## MPGM Clot – Camp de l'arpa

### Informe de les marxes exploratòries de gènere i d'accessibilitat del 7 de novembre de l'àmbit de la MPGM Patrimoni Clot- Camp de l'Arpa

**Parada 2 – Carrer Verneda – Concili de Trento – Soler i Rovirosa**

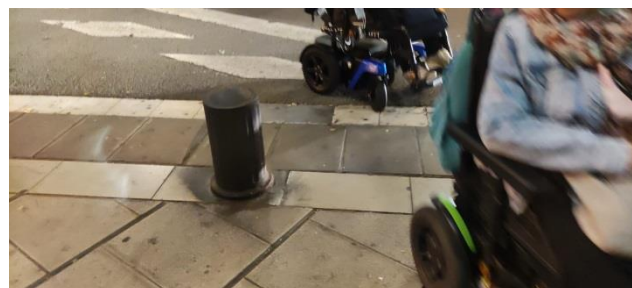
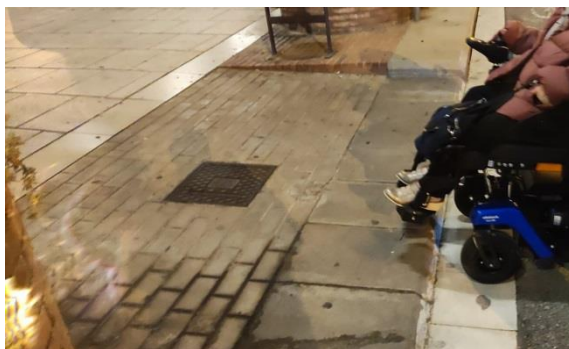
- Les participants a la marxa, en relació a la possibilitat que el carrer Concili de Trento es desenvolupi segons estableix el planejament actual, es mostren d'acord amb que se li doni continuïtat cap a Escultor Claperós, per comunicar els dos barris, però consideren que caldria que fos un carrer pacificat, per a vianants i vehicles de mobilitat personal (VMP) i no amb vials per a la circulació de vehicles.

- Al carrer de la Verneda ens indiquen que consideren que seria convenient enderrocar les construccions actuals existents a banda muntanya, per fer nous habitatges socials per a col·lectius amb necessitats especials o amb dificultats per accedir a l'habitatge (discapacitats, gent gran, jovent, famílies monoparentals,...). Una altra observació que fan es poder fer peatonal el carrer de la Verneda o fer la vorera més ampla pel costat muntanya tal com van fer amb el costat mar doncs actualment no és segur transitar aquella vorera (per a cap ciutadà).
- Es recull la demanda de crear un pas adaptat per passar de vorera, just en el punt posterior al pas entre la Plaça de les Bicicletes i el carrer Concili de Trento.

- Es recull la demanda de crear espais per a que la gent gran pugui seure a l'espai públic.
- La confluència dels carrers Escultors Claperós amb Camí de la Verneda, presenta dificultats d'accessibilitat, tant per la presència de voreres estretes com pel pendent existent.
- També el carrer de Soler i Rovirosa en la banda Besòs, presenta una accessibilitat millorable tant pel pendent, com l'estretor de la vorera, que provoca que les persones del grup evitin transitar-lo.
- El trànsit per creuar el carrer Clot per rambla Guipúscoa està ple d'entrebancs per a les persones amb mobilitat reduïda, principalment perquè el passos de vianants no estan adaptats.
